Modulo per la presentazione delle osservazioni per i piani/programmi/progetti sottoposti a procedimenti di valutazione ambientale di competenza statale

ID: Codice procedura (ID_VIP/ID_MATTM):10844

Impianto per la produzione di energia elettrica da fonte eolica, costituito da 6 aerogeneratori della potenza complessiva di 37,2 MW, un sistema di accumulo da 25 MW e relative opere connesse in località "Rempillo" nel comune di Pitigliano (GR).

ALLEGATO alle OSSERVAZIONI all' IMPIANTO EOLICO denominato REMPLILLO nel COMUNE di PITIGLIANO (GR). Composto da n. 5 immagini e n. 5 pagine

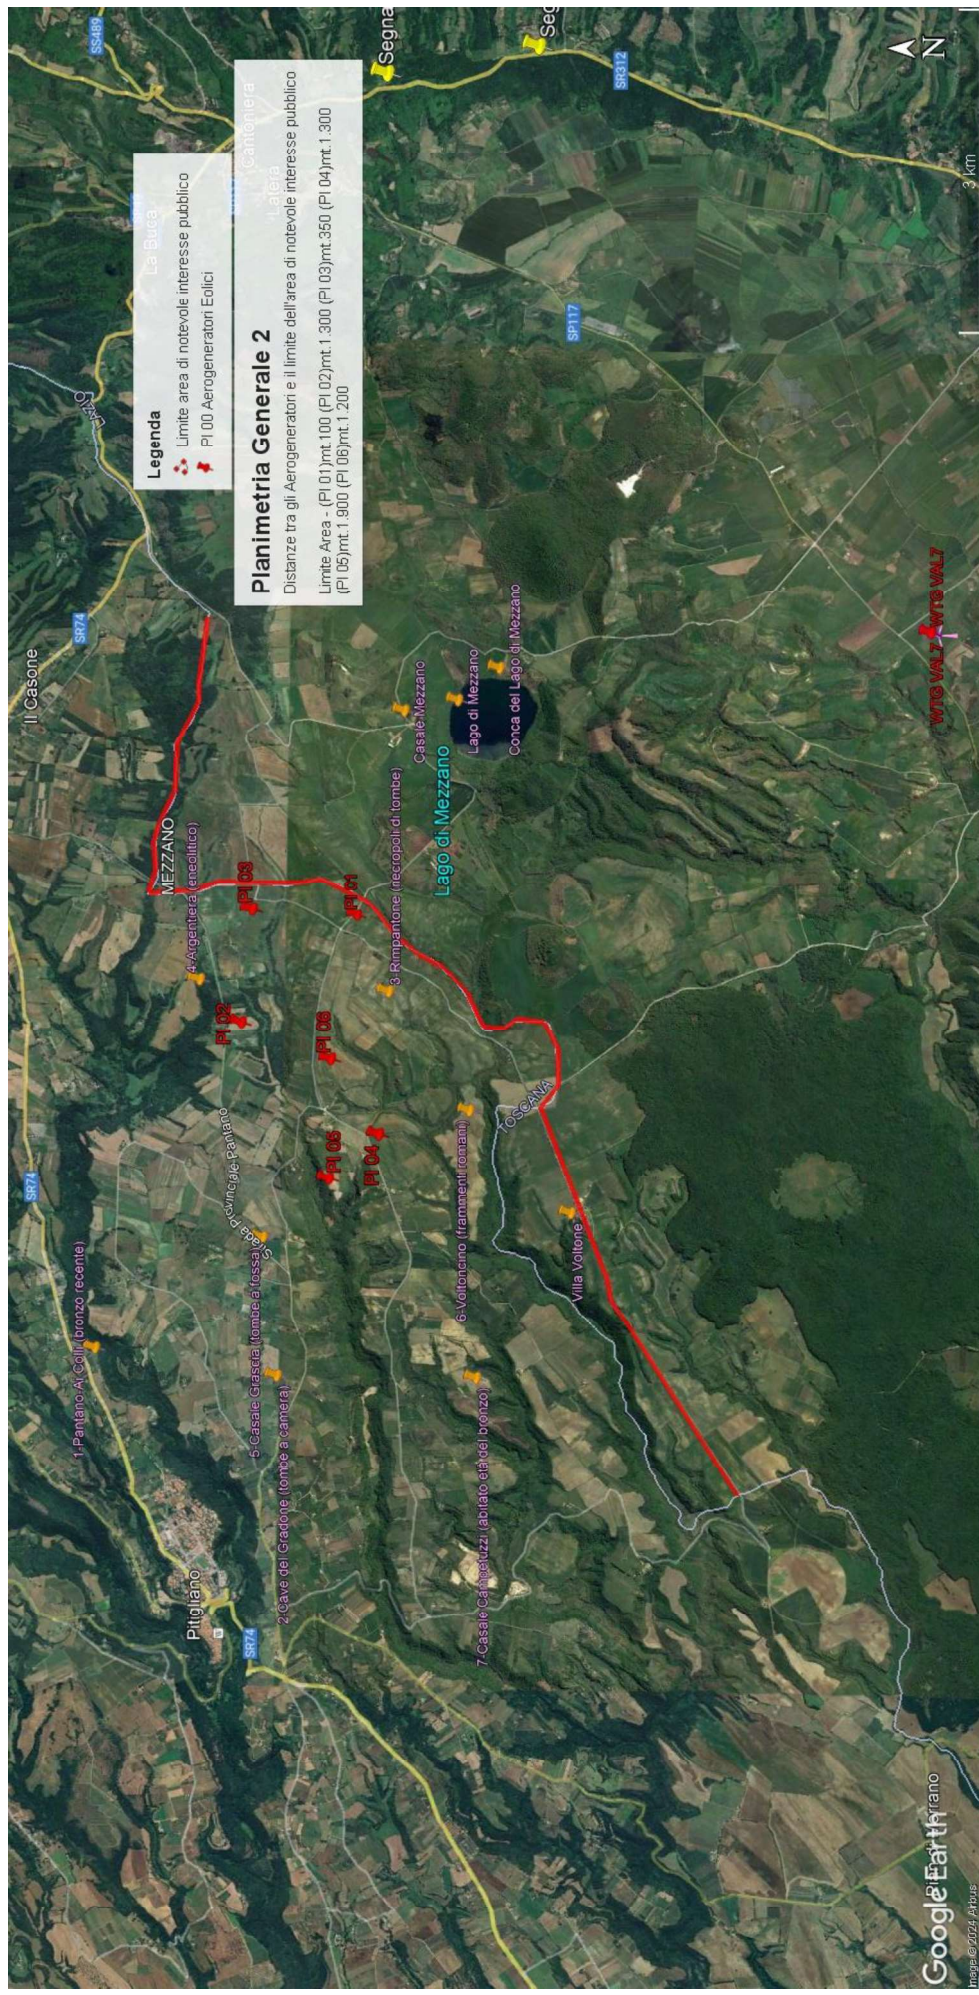
Inoltre, la zona in cui insisterebbe l’impianto eolico industriale Rempillo è compresa nelle fasce di rispetto di 3 km di diversi beni archeologici tutelati dalla parte II del Codice dei Beni Culturali (vedi Allegato, immagine n. 3). Inoltre le pale P04 e P05 ricadono all’interno di un’area archeologica che la Proponente vorrebbe cancellare per il semplice fatto che non è riportata nel documento regionale ma nel documento provinciale come meglio dettagliato nell’Osservazione n. 5. Alla luce di quanto documentato appare chiaro quindi che la collocazione dell’impianto non ha tenuto conto alcuno dei vincoli dell’area nella quale è stato progettato e l’inserimento dell’impianto eolico nel paesaggio e sul territorio non è corretto (Allegato IV delle Linee guida nazionali di cui al D.M dello Sviluppo economico del 10.09.2010).

In sintesi, visti l’art. 20 comma 8 lettera c) quater del D.Lgs n 199/2021 e le Linee guida nazionali appena citate, considerato l’enorme impatto dell’impianto eolico industriale denominato “Rempillo” sulla zona paesaggistica di notevole interesse pubblico ben individuata nelle immagini n.1 e n. 2 e sui Beni Culturali evidenziati nell’ immagine n. 3 dell’Allegato alle presenti Osservazioni, per la collocazione delle pale P04 e P05 direttamente all’interno del perimetro di un’area archeologica e per gli impatti anche sull’area intermedia e vasta dei pregiati territori laziali della Tuscia settentrionale e in particolare di quelli del pitiglianese ricco di emergenze agricole, naturalistiche, storiche e archeologiche del periodo etrusco ma non solo, si chiede che venga negata l’autorizzazione all’ insediamento dell’impianto eolico denominato “Rempillo”.

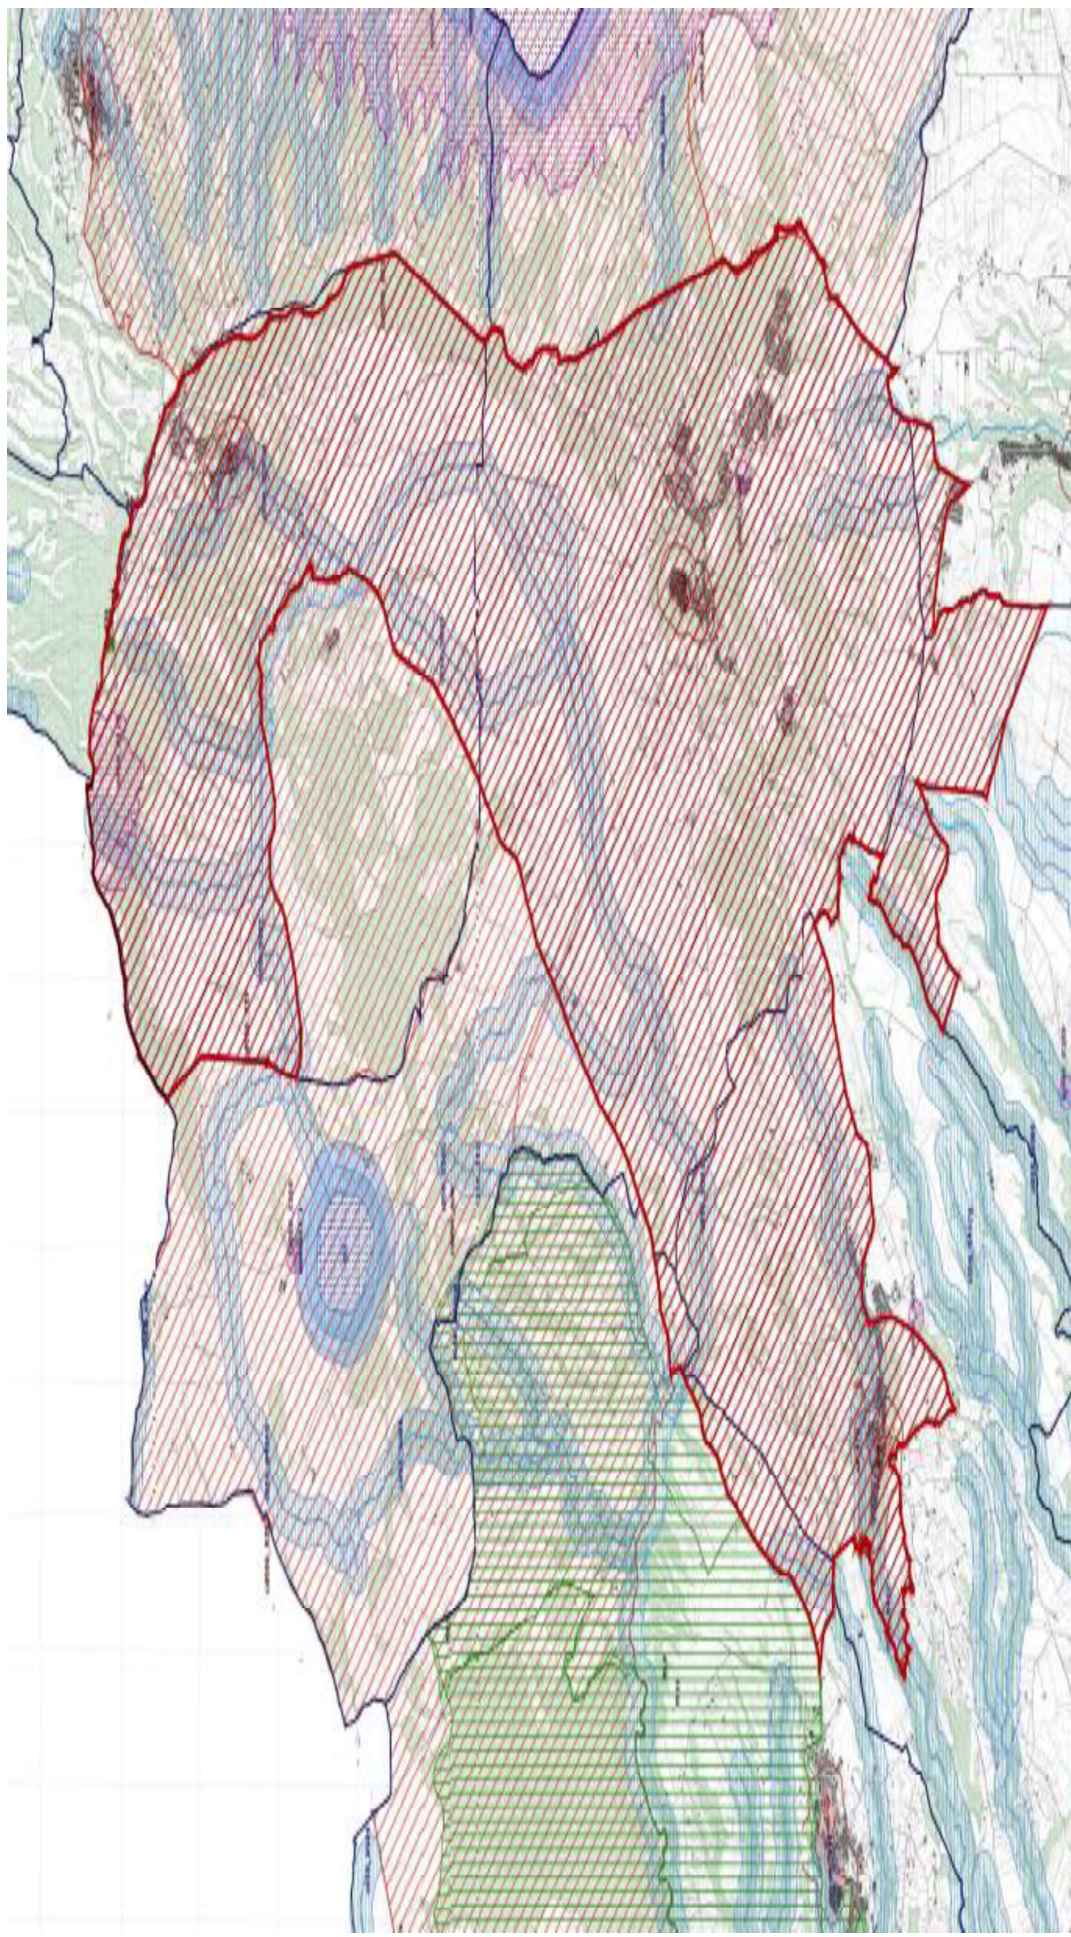
Alla luce del combinato disposto dal "vincolo sul patrimonio paesaggistico (artt. 136 e ss. e 142 del decreto legislativo n. 42/2004 e ss.mm.ii.) e sui beni culturali" (artt. 10 e ss. del decreto legislativo n. 42/2004 e ss.mm.ii.) e dal comma 8 lettera c-quarter del D.Lgs 191/2021 e ss.mm.ii si evince che, ad oggi, le aree in cui sono previsti gli insediamenti dei sei aerogeneratori dell'impianto eolico denominato "Rempillo" non sono idonee perché ricadono tutte all'interno della fascia di rispetto dei **beni paesaggistici di notevole interesse pubblico denominati "Conca del Lago di Mezzano e territorio circostante" (D.M. 22.05.1976)** comprendente anche il **vincolo "Selva del Lamone" (D.M. 22.05.1984)** tutelati dall'**art. 136 del Codice del Beni Culturali e del Paesaggio** e in particolare un aerogeneratori (P01) è a 100 metri dal primo vincolo citato e gli altri cinque compresi in una distanza massima tra 1 km e 2 km (vedi immagine n. 1 dell'ALLEGATO). Nella fascia di rispetto dei 3 km anche la porzione di vincolo rappresentato dalla Selva del Lamone che gode di altre importanti tutele in quanto Riserva Naturale regionale (L. 394/91 e L.R. 29/97), Zona di Protezione speciale (ZPS) insieme ai Monti di Castro collegati tra loro da una Zona di Conservazione Speciale (ZSC), il sistema fluviale Fiume Fiora-Olpeta. La Selva del Lamone oltre il vincolo paesaggistico di notevole interesse pubblico che la rende area non idonea all'installazione degli impianti FER anche nelle sue fasce di rispetto dei 3 km, gode di un'altra tutela che ne rivela l'importanza di area di importanza internazionale per l'avifauna IBA (012) che viene collegata all'altra IBA (099) Lago di Bolsena attraverso la ZPS Caldera di Latera e la ZSC Lago di Mezzano che insieme sono compresi nel vincolo paesaggistico "Conca Lago di Mezzano..." e verranno uniti dal nuovo vincolo paesaggistico "*Ambito paesaggistico, geologico e geomorfologico dell'orlo della caldera di Latera e delle sue pendici interessate dai centri eruttivi periferici*" (si veda a riguardo la proposta pubblicata sul sito del MIC in data 09/08/2023 e

l'immagine n. 2 dell' ALLEGATO) all'area di notevole interesse pubblico "Conca del lago di

Bolsena” (D.M. 24.10.1960). Praticamente una vasta zona che per interesse paesaggistico e naturalistico oltre che storico, archeologico e identitario rappresenta un unicum nel panorama nazionale.

Immagine n. 4 Situazione di saturazione da impianti FER nella provincia di Viterbo. Non sono riportati gli impianti fotovoltaici e agrivoltaici che hanno inciso per buona parte nel cumulo di impianti FER per superare già nel 2023 gli obiettivi del PNIEC assegnati alla Regione Lazio per il 20230.

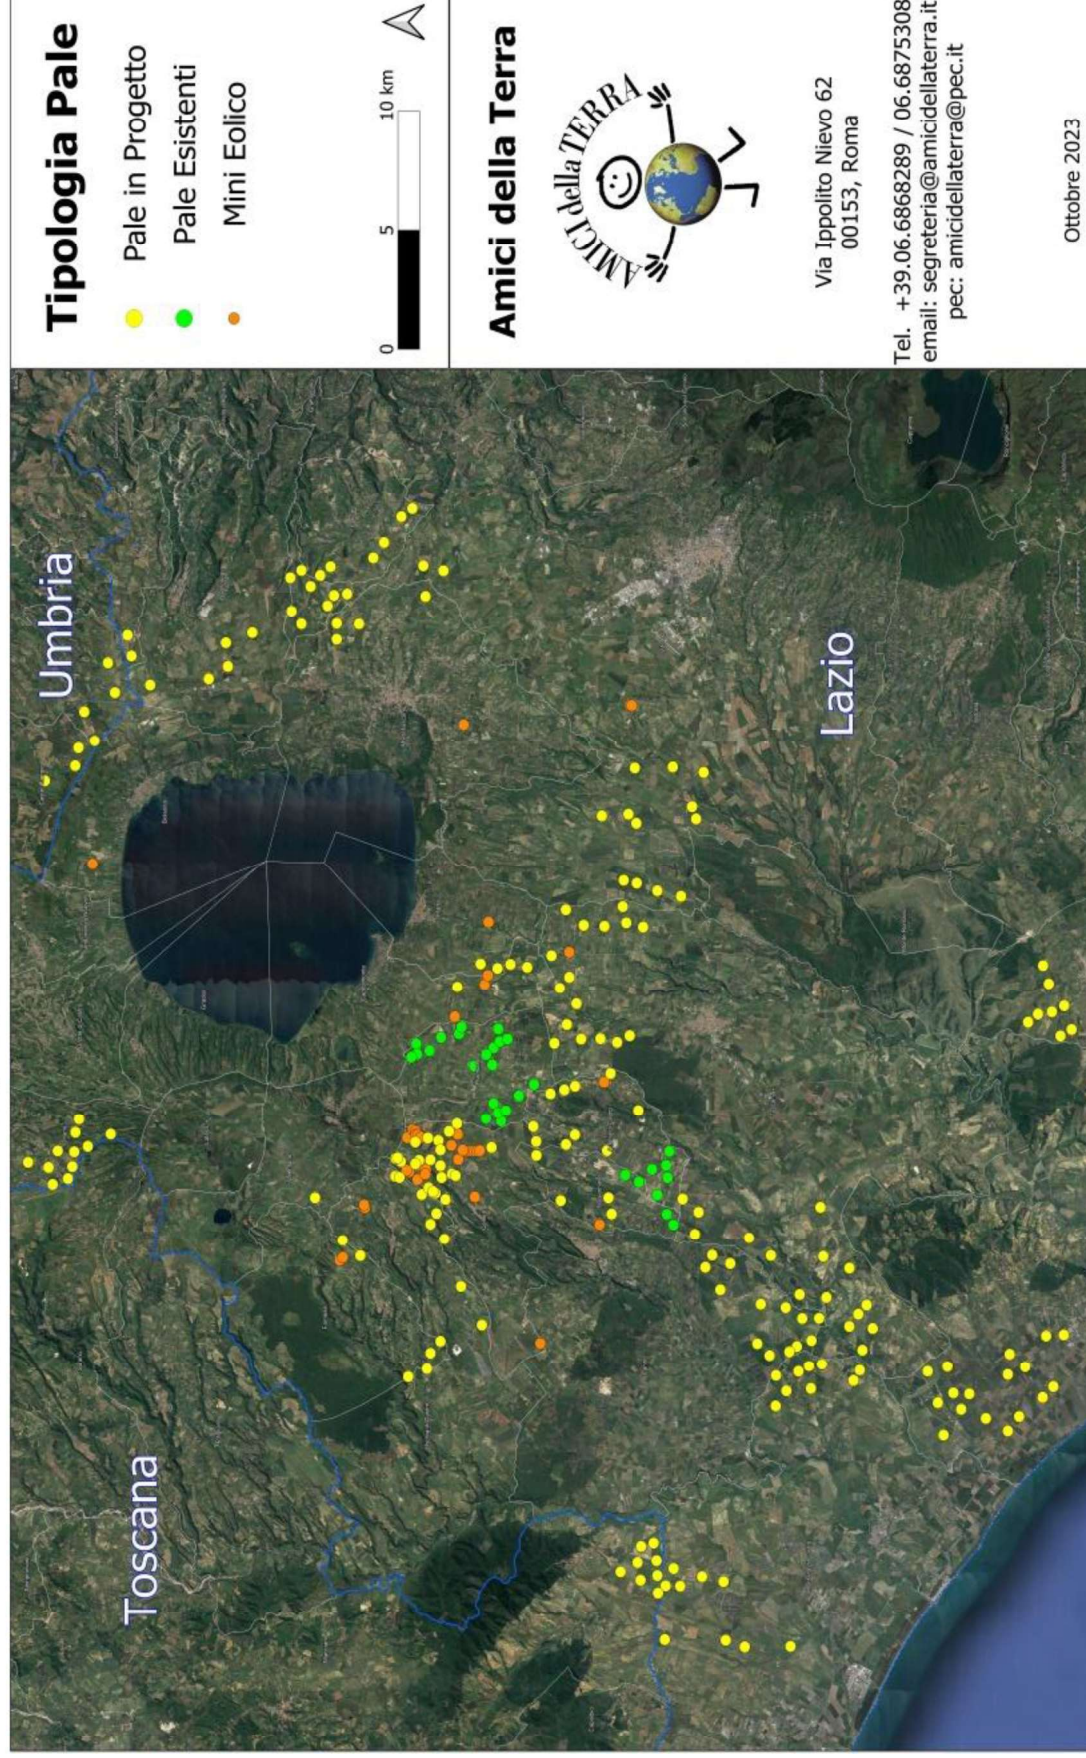
nn. 1 e 2 e crea anche degli impatti negativi anche sui beni naturalistici come verrà dettagliato nell'Osservazione n. 4. Inoltre andrebbe a sommarsi al già enorme cumulo di impianti eolici e fotovoltaici e geotermici che già creano una elevata criticità ambientale nella provincia di Viterbo e interferiscono anche con il territorio toscano come si può vedere dalle immagini nn. 4 e 5 dell'Allegato n. 1.
